BEBAUUNGSPLAN NR. 122
„WOHNEN AM KULTURQUARTIER“
1. ÄNDERUNG

BEGRÜNDUNG (ENTWURF)

22. Juni 2011

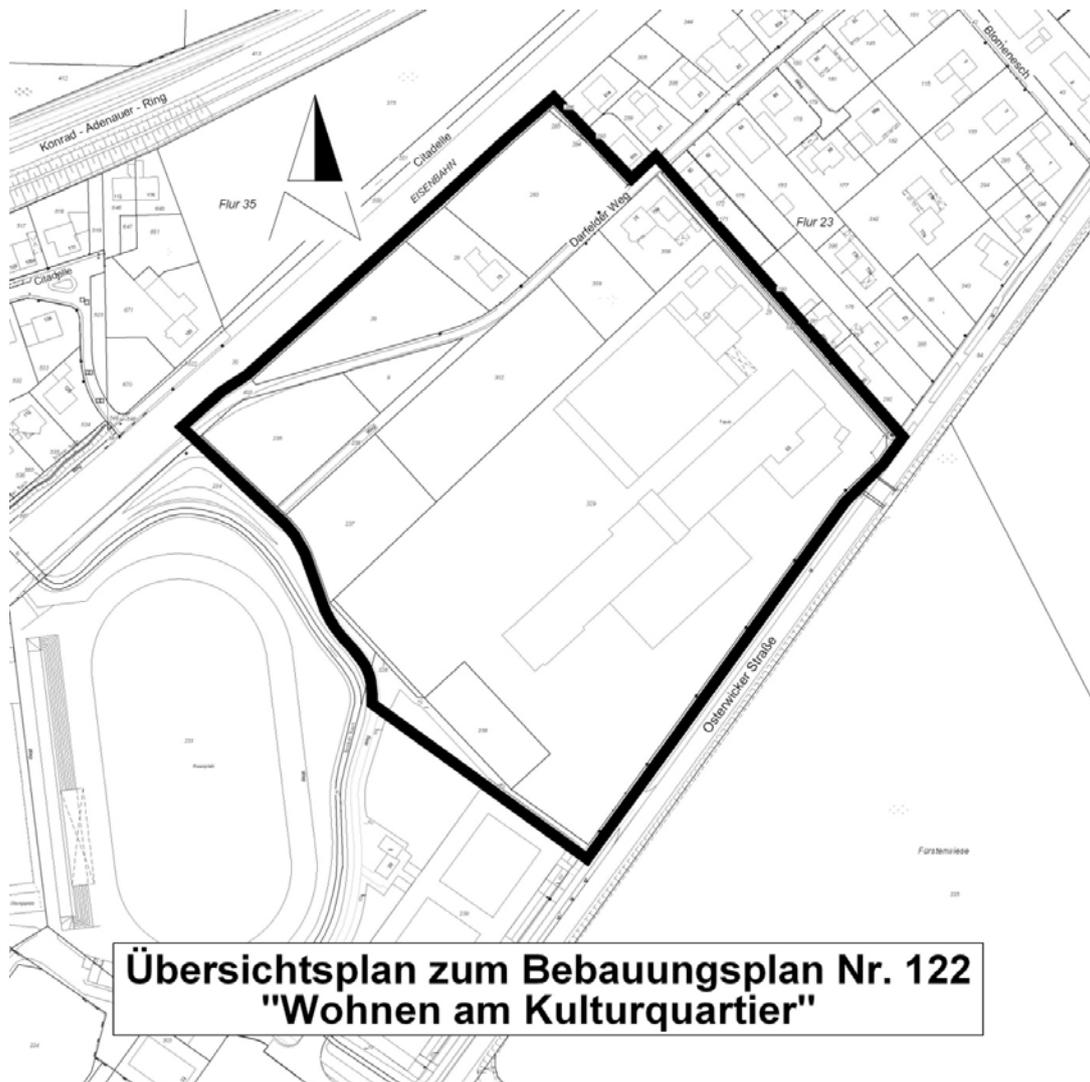
Die Nutzung des Grundwassers zu Trink- und Brauchwasserzwecken kann jedoch im gekennzeichneten Bereich aus Vorsorgegründen nicht zugelassen werden, da eine Verunreinigung des Grundwassers durch Chlorkohlenwasserstoffe nicht ausgeschlossen werden kann.

Der inhaltliche Umfang zur 1. Änderung in der Planzeichnung und der Begründung lässt sich allein auf die vorgenannte Kennzeichnung zum Ausschluss einer Nutzung des Grundwassers zu Trink- und Brauchwasserzwecken zusammenfassen. Es gibt keinen weiteren Änderungsanlass zu dem Bebauungsplan Nr. 122, der am 17.01.2011 Rechtskraft erlangt hat. Somit hat die Plandarstellung und Entscheidungsbegründung (beschlossen am 11.11.2010) weiterhin Gültigkeit. Lediglich der Inhalt unter Punkt 8, „Nachrichtliche Übernahmen, Kennzeichnungen, Hinweise / Altlasten“ ist durch die vorliegende Begründung zur 1. Änderung zu ersetzen.
